COMUNE DI LEDRO

PIANO REGOLATORE GENERALE VARIANTE 2019

RECEPIMENTO PRESCRIZIONI E CONTRODEDUZIONI

**RELAZIONE DI CONTRODEDUZIONE E RECEPIMENTO PRESCRIZIONI CON RIFERIMENTO
AL VERBALE DI CONFERENZA PIANIFICAZIONE N. 36/19 DI DATA 02/09/2019
AL PARERE DEL SERVIZIO URBANISTICA DI DATA 23/07/2020
ED AL VERBALE DI CONFERENZA SERVIZI DI DATA 18/11/2020 SULLA NUOVA CSP**

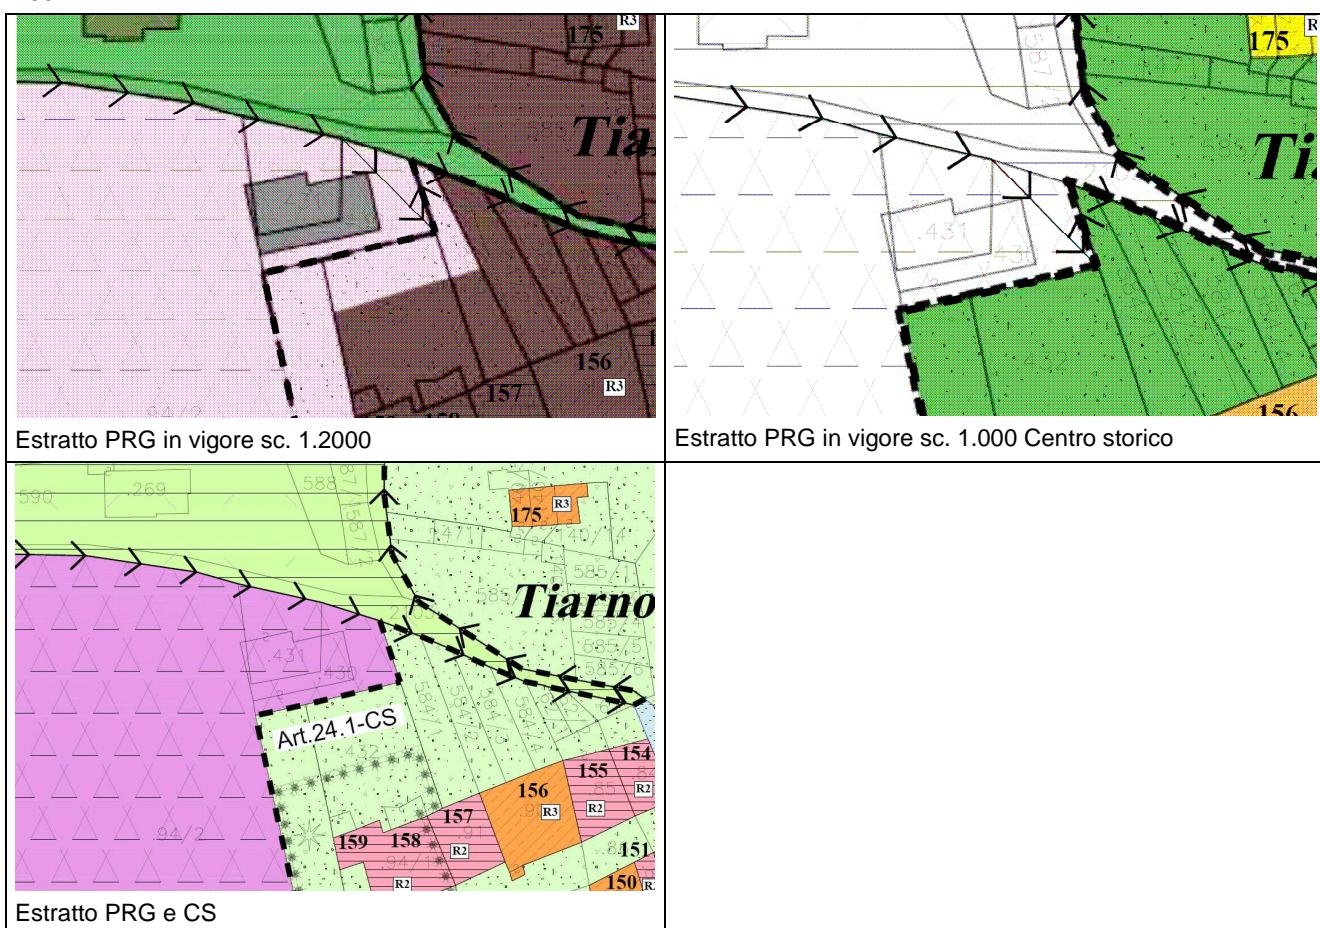
Si ribadisce che l'area produttiva di livello locale in corrispondenza della p.f. 288/2 risulta ampliata;

La modifica prende atto della deroga urbanistica già rilasciata con conseguente realizzazione del fabbricato e nuovo frazionamento. La modifica cartografica viene ora segnalata con la variante v110. Deroga approvata con deliberazione di giunta provinciale n. 1518 di data 07/09/2015.

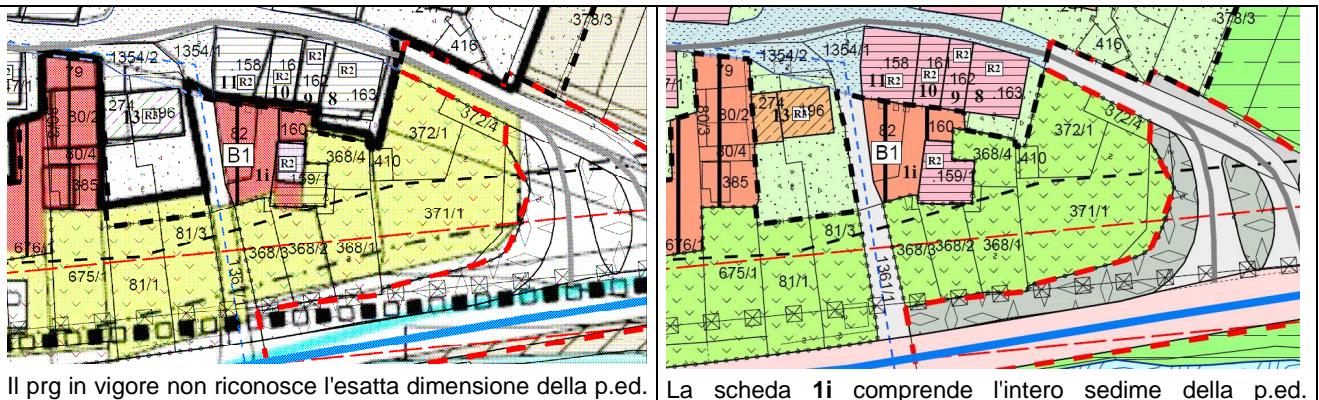
Riguardo alle aree della viabilità da riqualificare si suggerisce di ripristinarne il riferimento in norma.

Stralciato il riferimento normativo in legenda in quanto le norme unificate approvate prevalgono sulla cartografia dei vecchi PRG.

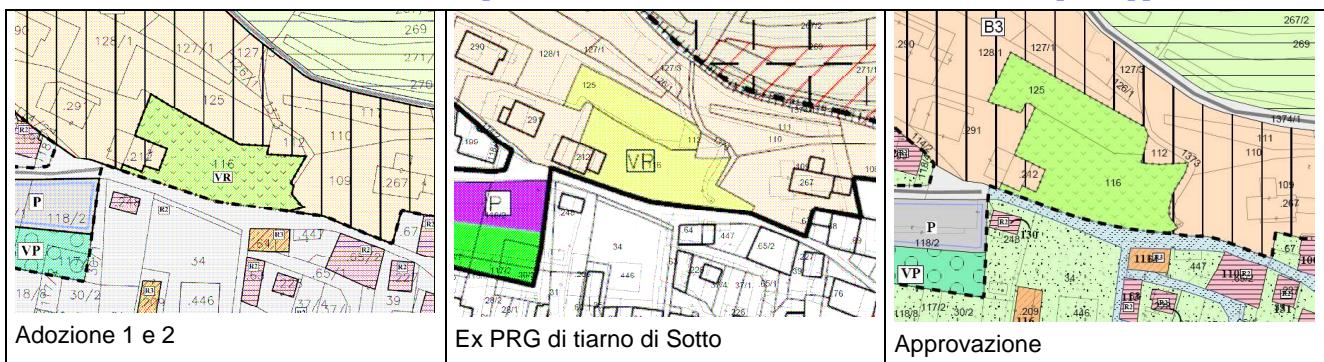
- Si ribadisce che l'area a verde di rispetto non trova corrispondenza in corrispondenza della p.f. 12

L'errore non era stato rintracciato fra la prima e la seconda adozione e viene ora corretto per l'approvazione.

Corretto.

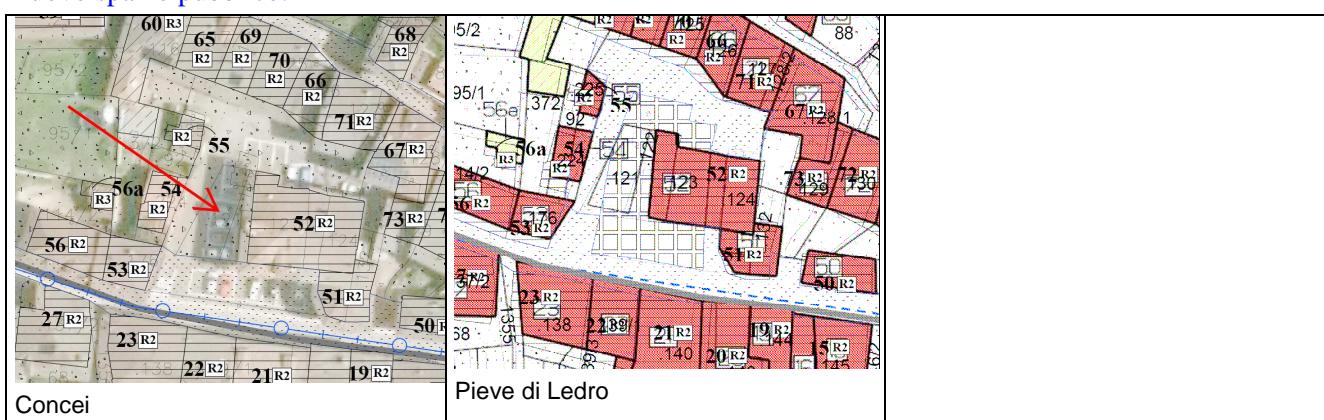
Si ribadisce che non sono state riproposte le previsioni di "sistema delle alberature presenti nello strumento urbanistico vigente. Si chiedono le motivazioni alla base delle quali sia stata rimossa anche la norma di piano relativa.

La variante (di carattere generale che non comporta nessun stravolgimento del quadro insediativo in vigore) è stata proposta dall'ufficio tecnico. Si tratta a che in questo caso di una semplificazione necessaria al fine di dotare il comune di Ledro di uno strumento pianificatorio omogeneo per l'intero territorio comunale, eliminando norme di carattere generale che interessino però solo una limitata porzione di territorio (uno dei PRG previgenti) per le quali l'amministrazione non ha inteso estenderle all'intero nuovo territorio comunale.

Come già riportato nella risposta al verbale di conferenza di pianificazione la norma sulle alberature (ancora presenti nella cartografia del vecchio PRG del Comune di Tiarno di Sotto ex art. 11) è stata eliminata in occasione della unificazione normativo approvata dalla giunta Provinciale con delibera n. 1549 di data 14/09/2015.

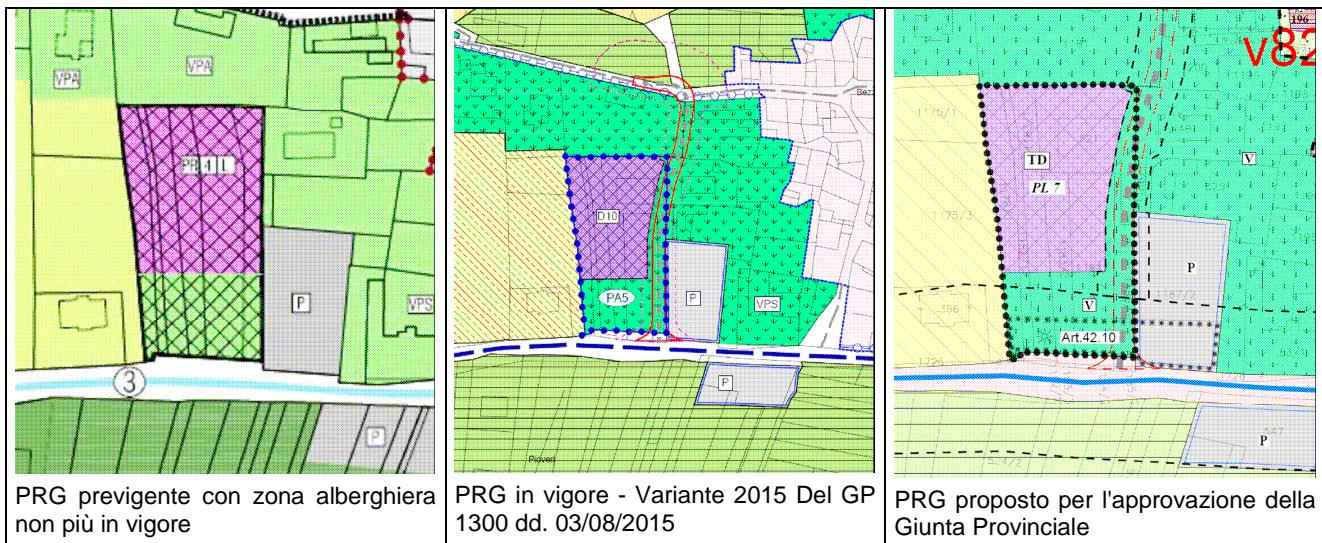
E' stato indicato uno spazio pubblico A402 in corrispondenza della p.f. 1346. Si chiede di individuare tale area come variante tramite .shp V100 o V110.

Inserita variante v109

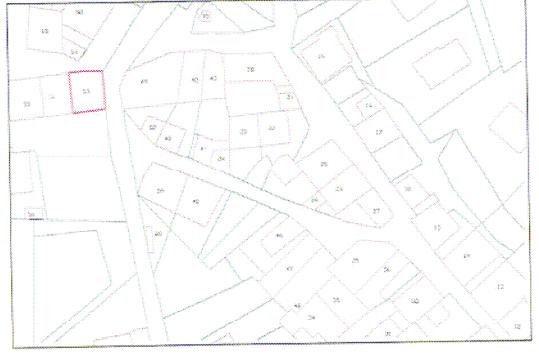
Si ribadisce che non appare indicato l'edificio che collega la scheda 8 e 9, 56-51.

Modificato perimetro degli edifici 8 e 56 come da PRG in vigore.

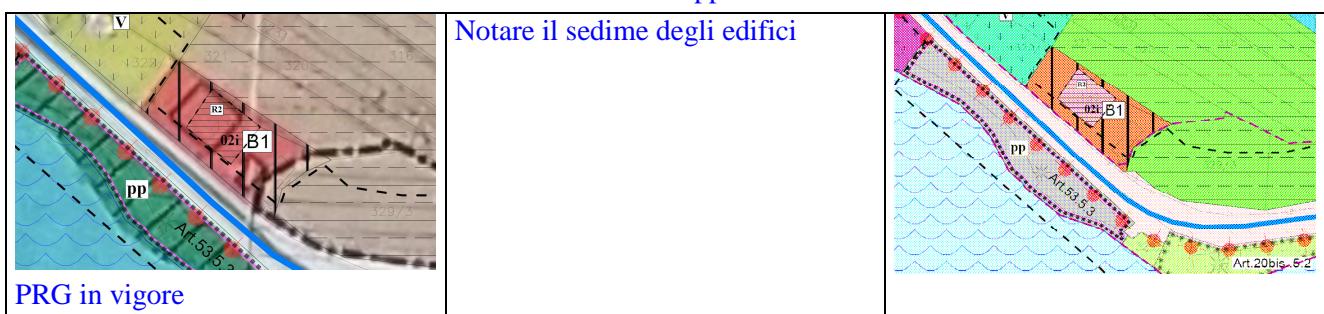
Si ribadisce che l'area residenziale di completamento estensiva non risulta indicata in corrispondenza della p.f. 809 ed è invece indicata nella variante approvata con deliberazione della Giunta provinciale n. 269/2006.

Non vi è alcuna area residenziale in corrispondenza della particella indicata.

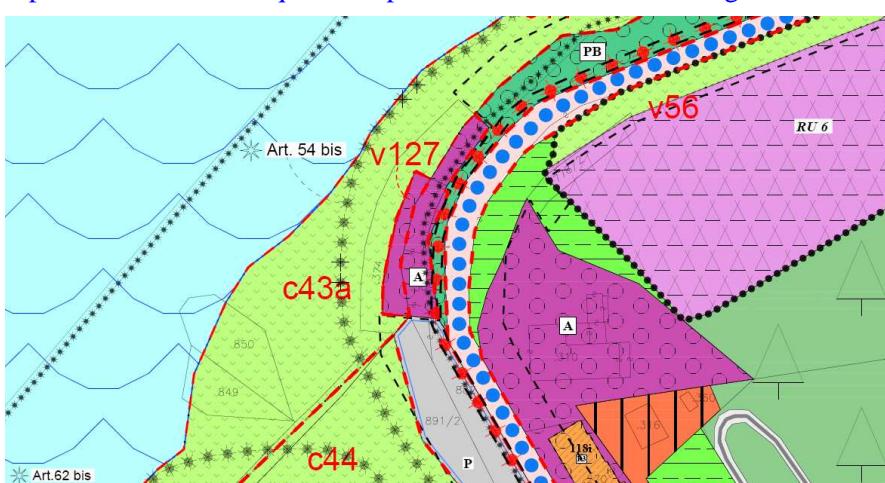
| v106 | Il Servizio Foreste e fauna esprime parere POSITIVO, pur rilevando penalità 4 per incendi boschivi. Tale parere è condizionato alla redazione, in fase progettuale, di uno studio di compatibilità redatto da tecnico abilitato, che verifichi puntualmente lo stato della vegetazione e le misure da attuare in relazione ai rischi connessi con le opere previste. |

La prescrizione viene riportata nelle norme di attuazione Art. 53.5.18 [shape Z602].
